志賀原子力発電所2号炉 敷地周辺の地質・地質構造について

敷地近傍の断層の評価
(コメント回答)

2023年7月14日
北陸電力株式会社

大坪川ダム右岸トレンチ 北壁面スケッチ

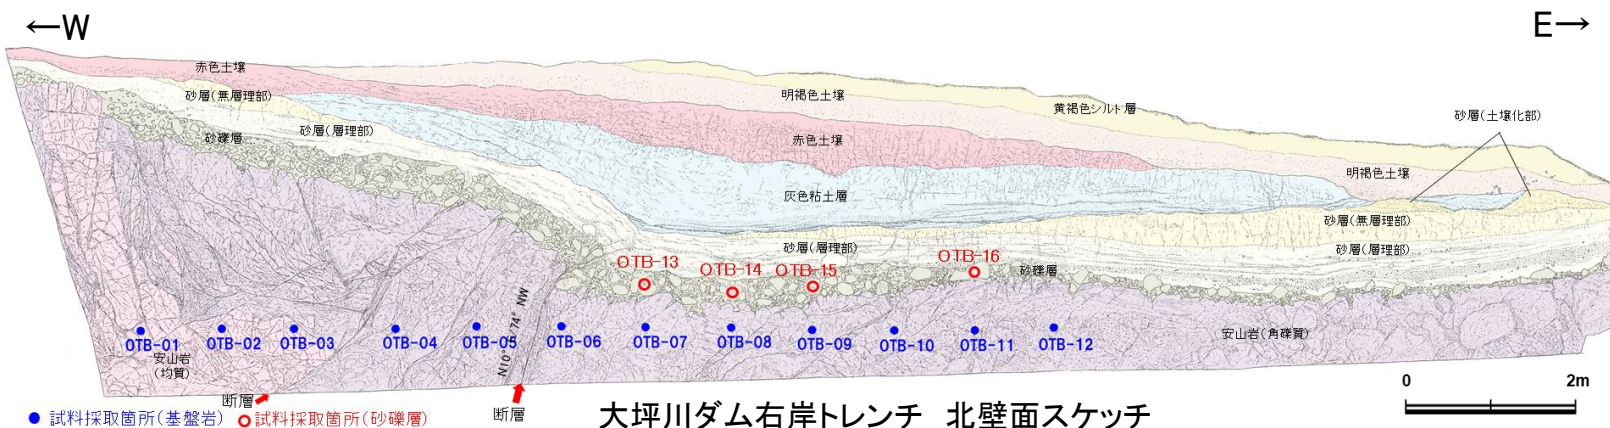
コメントNo.43

大坪川ダム右岸トレンチのXRD分析・XRF分析データについて、北壁面の西側から東側へ順に整理して示すこと。

コメントNo.37

断層上下盤の岩盤中で採取した試料の化学分析値等から、岩盤中に認められる粘土質の物質がどのような物質であるか確認し、説明すること。

・大坪川ダム右岸トレンチにおいて岩盤中に認められる粘土質の物質は、主に白色～褐色の粘土質の物質(粘土部)からなり、XRD分析結果を踏まえると、別所岳安山岩類の安山岩が酸性の熱水変質作用を受けて形成された変質鉱物が主体であると判断した。

白色～褐色の粘土部を形成した変質作用の時期については、肉眼観察及びXRD分析の結果、粘土部が上位の第四系(MIS5eより古い高海面期の地層)に削剥されていることから、上位の第四系の堆積以前であると判断した。

福浦断層 調査位置図

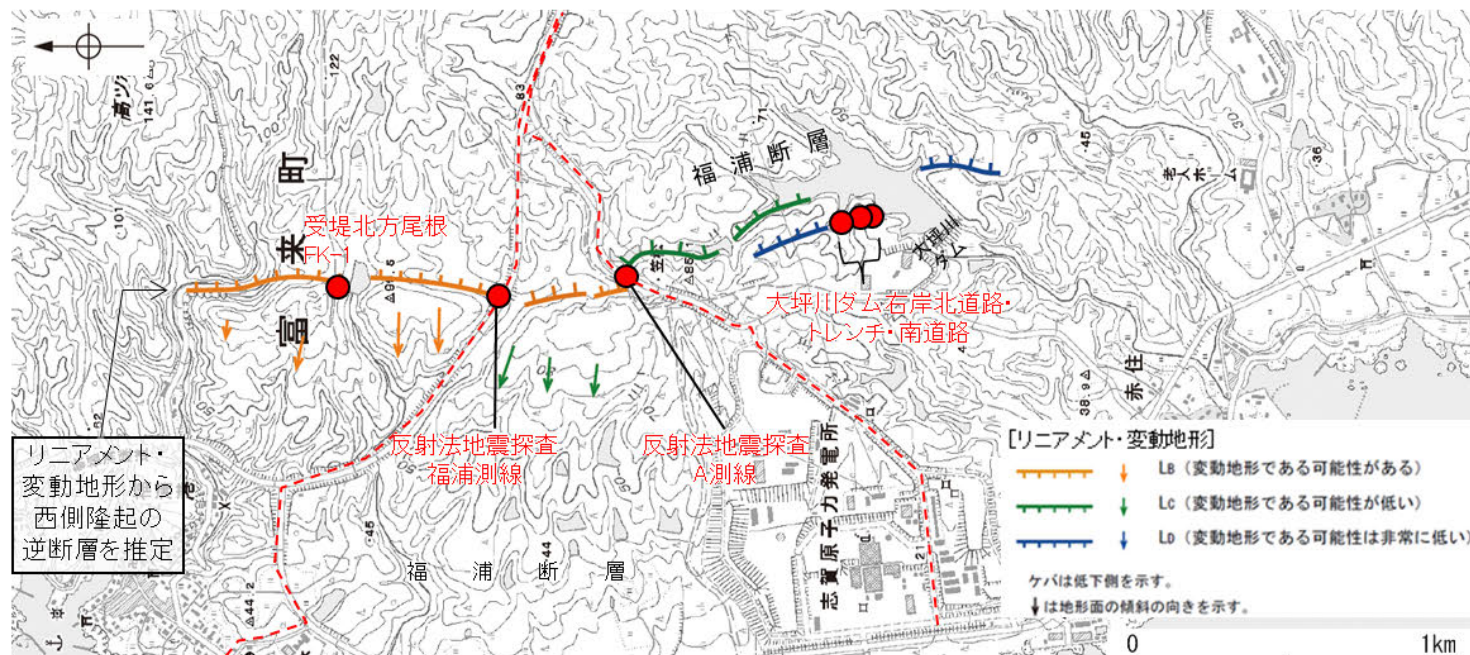
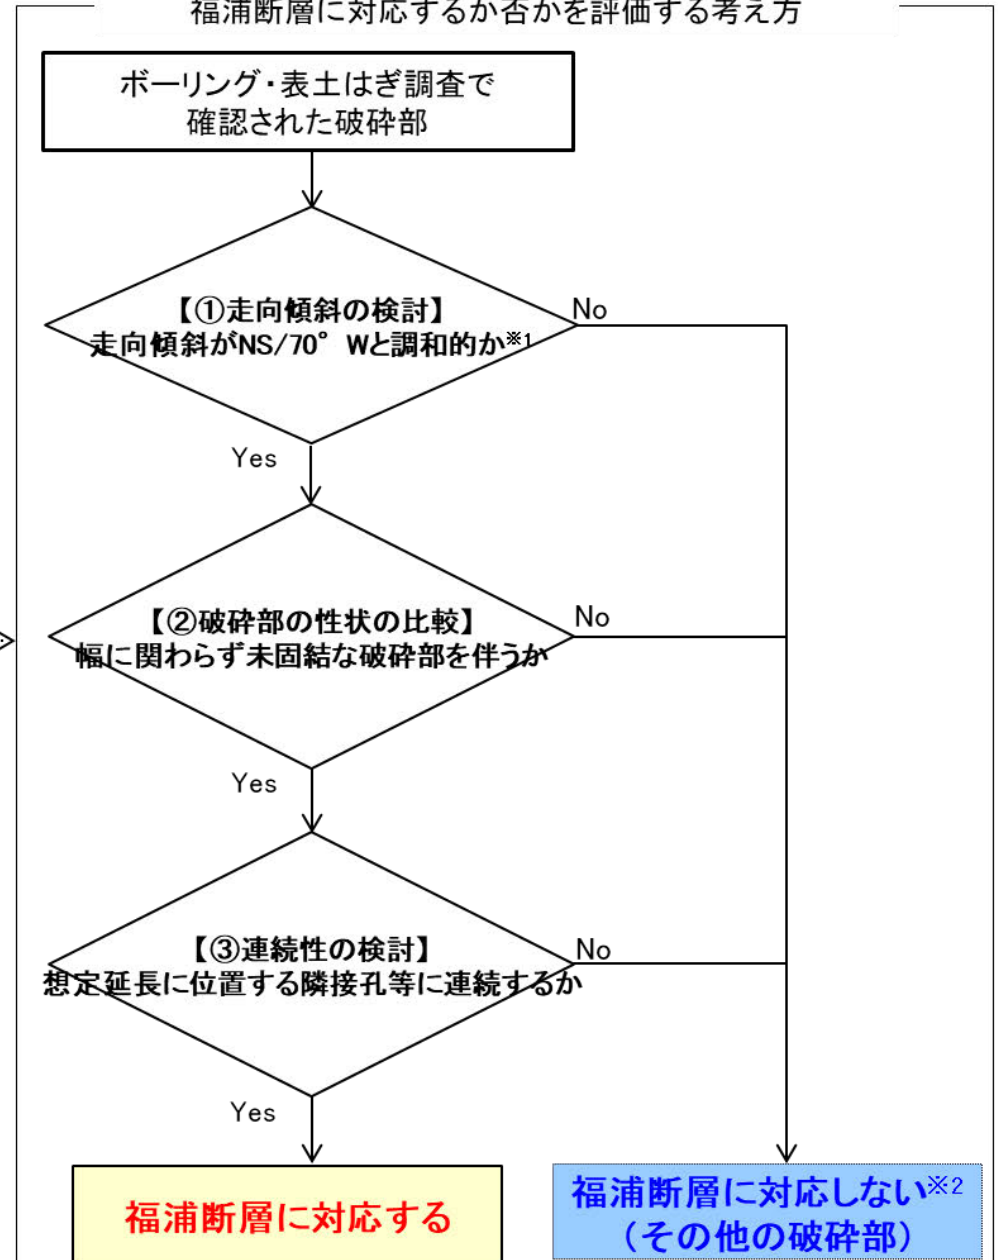
コメントNo.44

福浦断層とその他の破碎部との違いが分かるように、性状、破碎部の幅などの特徴を整理して記載し、福浦断層南部の認定の考え方について整理すること。

- 福浦断層のリニアメント・変動地形が認められなくなる大坪川ダム以南での断層の追跡においては、リニアメント・変動地形が連続的に分布する大坪川ダム以北の調査で確認された福浦断層の特徴に基づき、ボーリング・表土はぎ調査で確認された破碎部が福浦断層に対応するか、その他の破碎部であるかを評価した。
- 評価にあたり、破碎部の走向傾斜、破碎部の性状、及び連続性の観点を踏まえた認定の考え方を以下のように整理した。

※1: 走向は、大坪川ダム以北における福浦断層の断層トレースの走向データ、傾斜は、反射法地震探査等で確認した傾斜データに基づき、それぞれのばらつきに余裕を考慮して、走向: ±30°、傾斜: ±15° のアンジュレーションを設定した。

表土はぎ調査結果(ルートマップF)

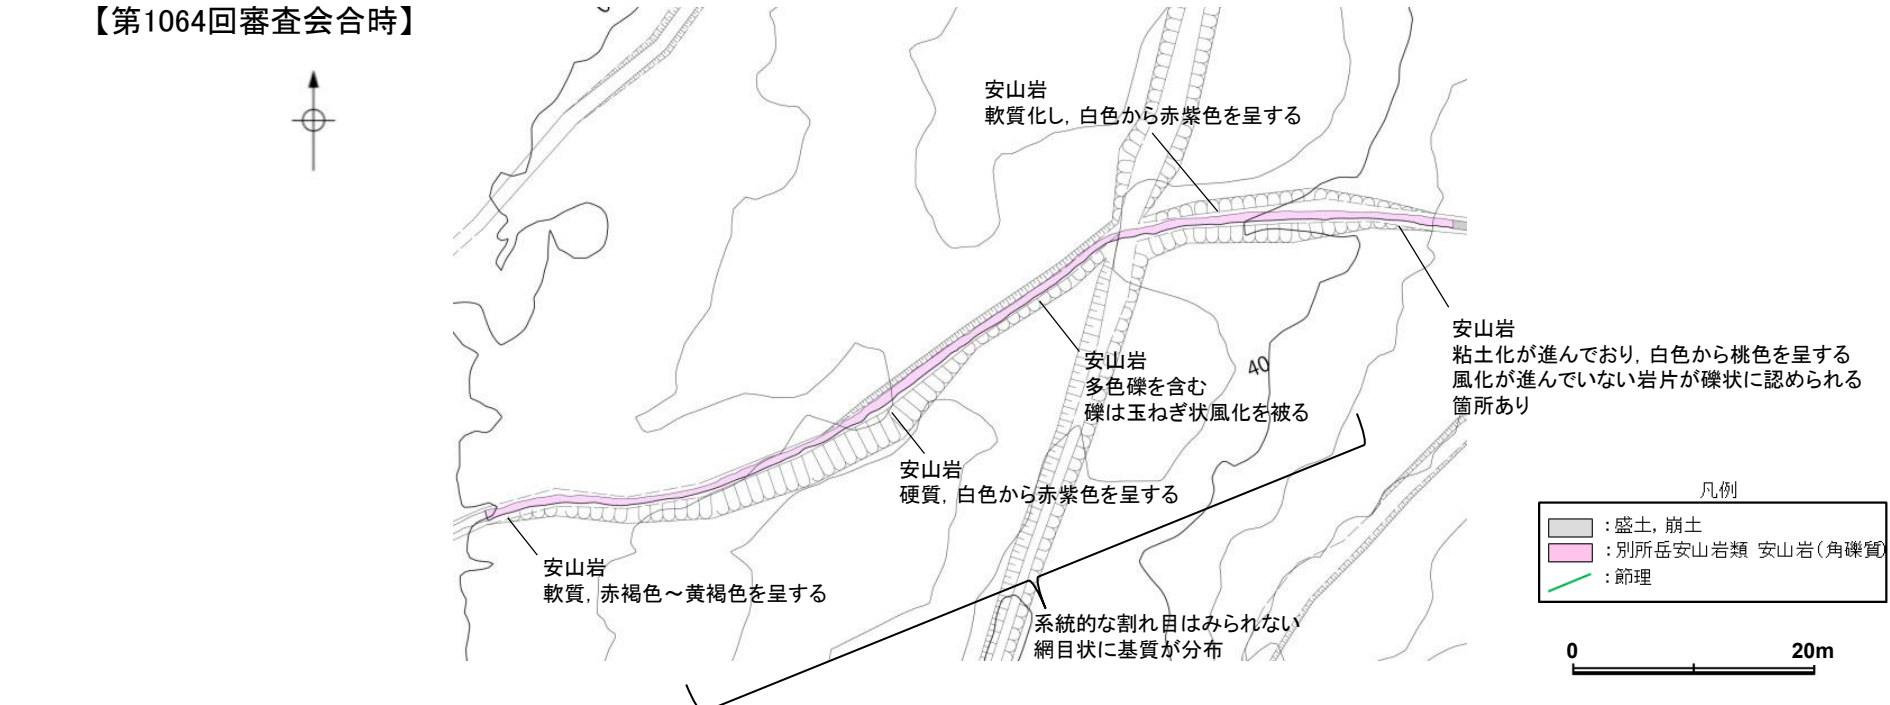
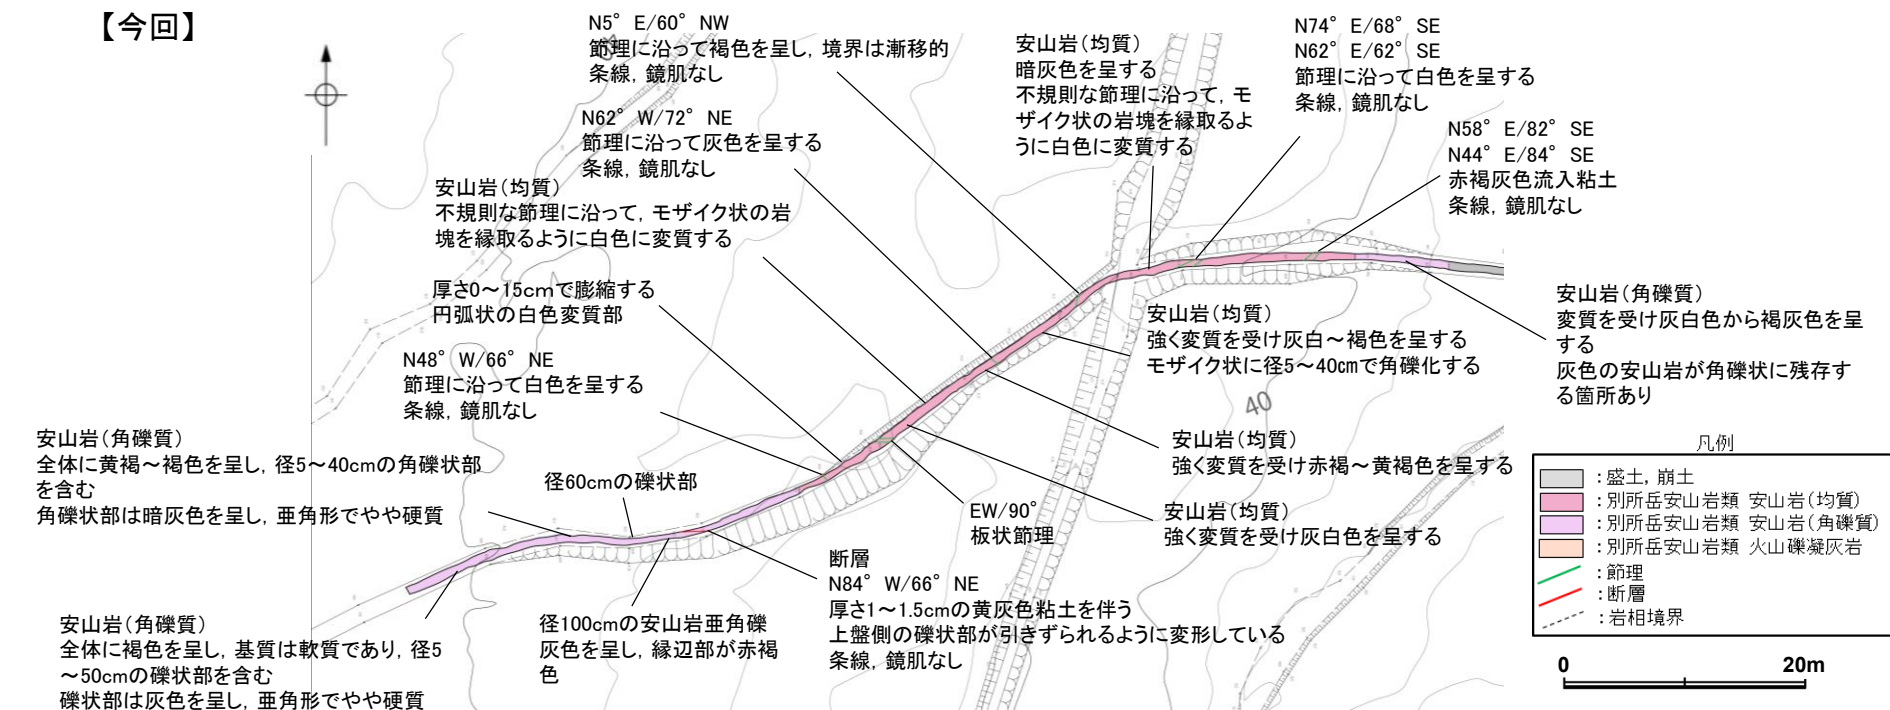
コメントNo.41

ルートマップにおいて、岩相分布や破碎部等に関する地質学的記載を充実させること。

○福浦断層を確認した大坪川ダム右岸法面、南道路底盤、トレンチ、ルートマップI及び福浦断層、断層oの端部の止めの地質データであるルートマップF, G, Jにおいて、現地状況をより詳細に示すために露頭の再観察を行い、断層や節理、岩相区分等に関する地質学的記載を充実させた。

- ・岩相の細区分及び岩相の特徴を詳細に加筆。
- ・これまで記載していた主要な節理に加え、掘削幅を横断する小規模な節理や断層についても加筆。

[5] 福浦断層の活動履歴等

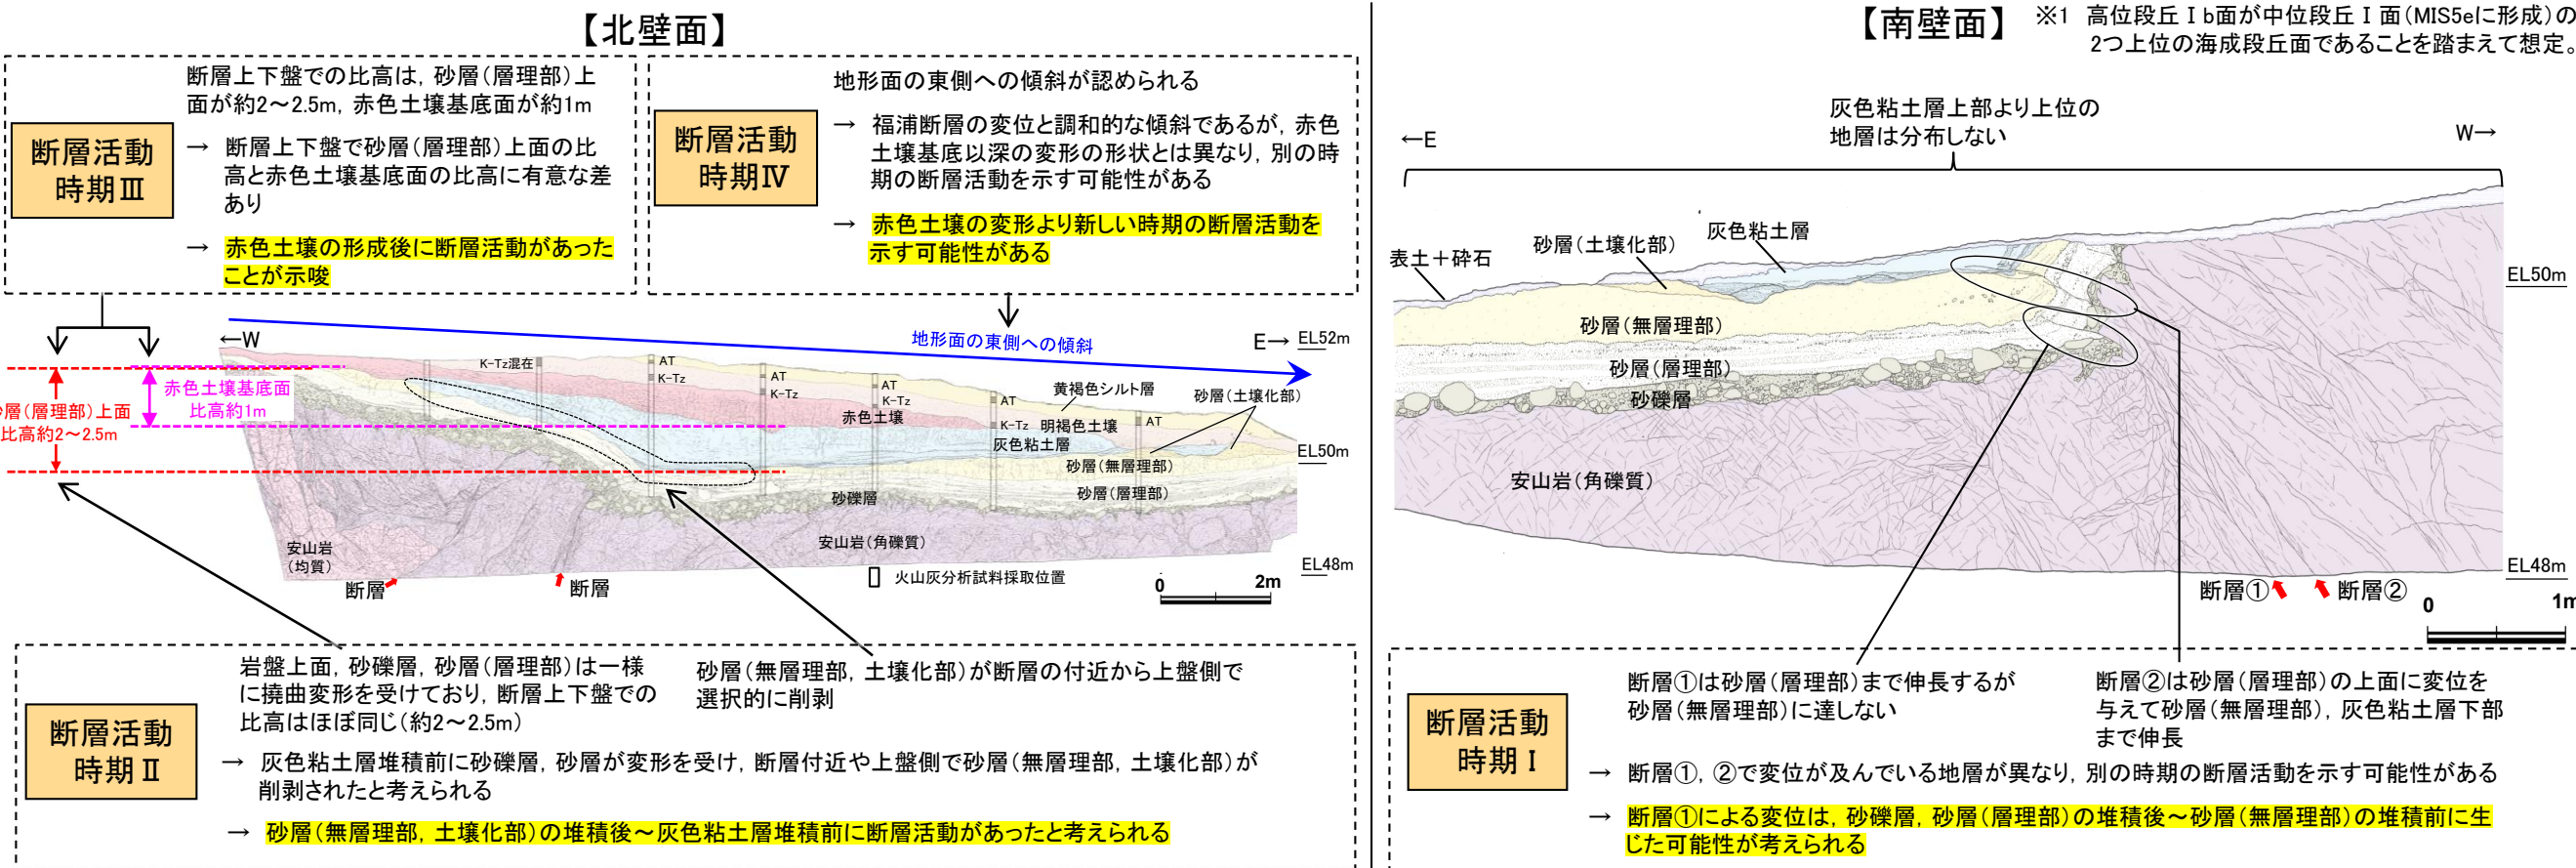
コメントNo.42

大坪川ダム右岸トレンチから推定される福浦断層の活動履歴等について、北壁面だけでなく南壁面の観察結果も含めて、総合的な説明を行うこと。

○福浦断層の活動履歴等について解明するために、大坪川ダム右岸トレンチでの北壁面及び南壁面の調査結果に基づき検討した結果、福浦断層は、少なくとも下記Ⅰ～Ⅳの期間に活動した可能性があると判断した。

○また、本調査地点における福浦断層の平均変位速度は、断層変位量が岩盤上面、砂礫層、砂層(層理部)で約2～2.5m、赤色土壌基底で約1mと推定されることを踏まえると、砂礫層、砂層(高位段丘Ⅰb面形成時の海成堆積物)の年代をMIS9(約30万年前※1)、赤色土壌基底面の形成年代をMIS5e(約12万年前)と想定した場合には、0.0083m/千年となる。

範囲Aスケッチ(OS-5.5'孔 薄片①)

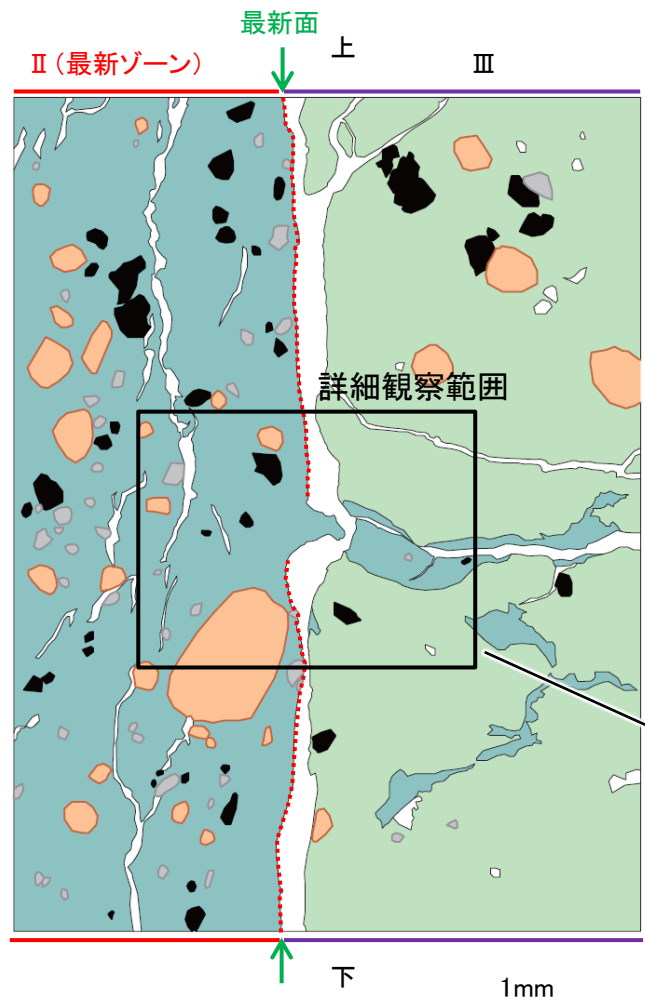
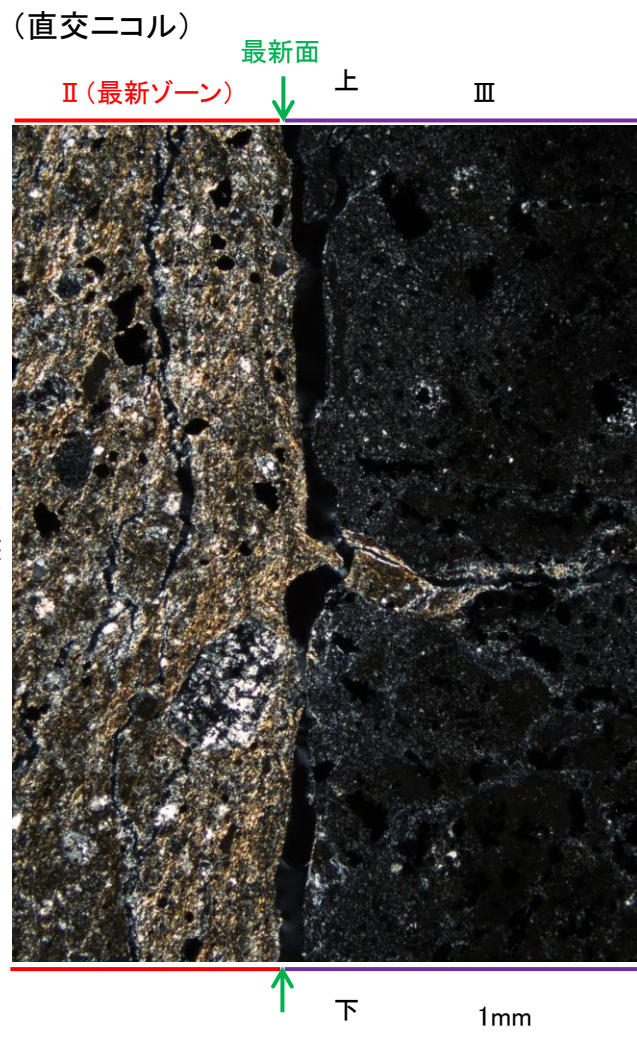
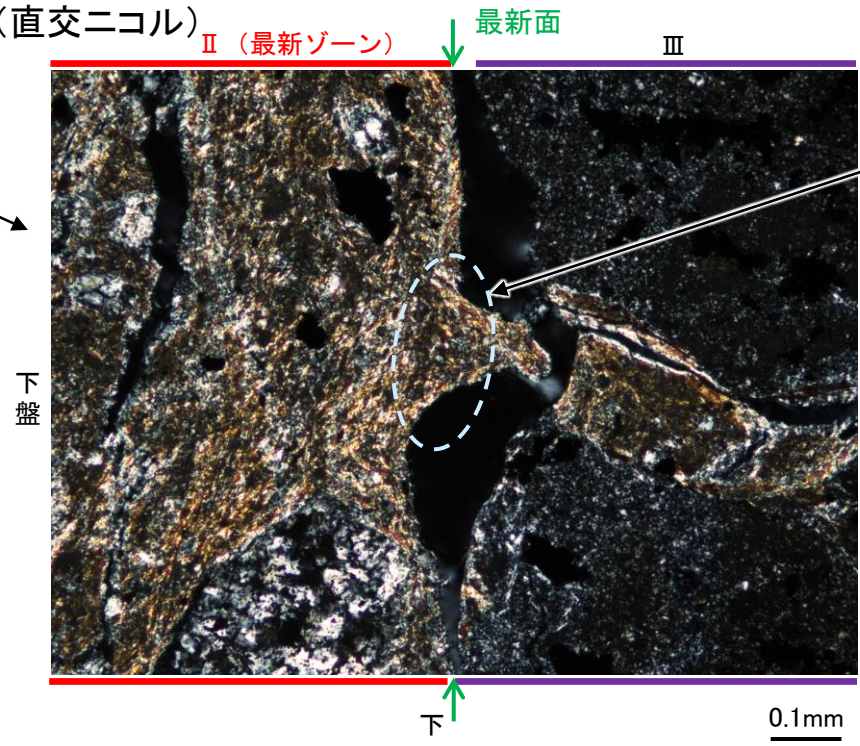
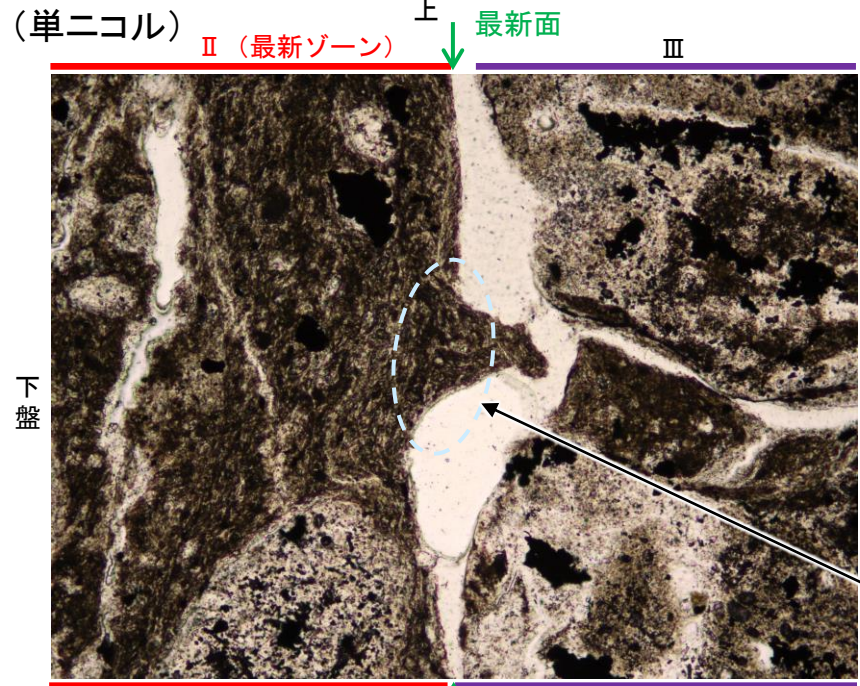
コメントNo.49

断層の鉱物脈法による評価については、継続的にデータ拡充を実施し、断層の最新面と鉱物脈との関係が明瞭なデータが得られた場合には、その結果を説明すること。

○断層の活動性について鉱物脈法による評価を行うために、既存及び追加掘削したボーリングコアから新たに薄片を作成し、詳細観察を行った結果、OS-5.5'孔 薄片①の範囲A、範囲B及びOS-7孔 薄片③の範囲A、薄片④の範囲Aにおいて、粘土鉱物(イライト/スメクタイト混合層)が最新面を横断して分布し、最新面が不連続になっており、不連続箇所の粘土鉱物(イライト/スメクタイト混合層)に変位・変形は認められない。
○したがって、断層の最新活動は、イライト/スメクタイト混合層(I/S混合層)の形成以前であり、断層に後期更新世以降の活動は認められない。

・粘土鉱物(イライト/スメクタイト混合層)が最新面を横断して分布し、最新面が不連続になっており、不連続箇所の粘土鉱物(イライト/スメクタイト混合層)に変位・変形(せん断面や引きずりなど)は認められない。
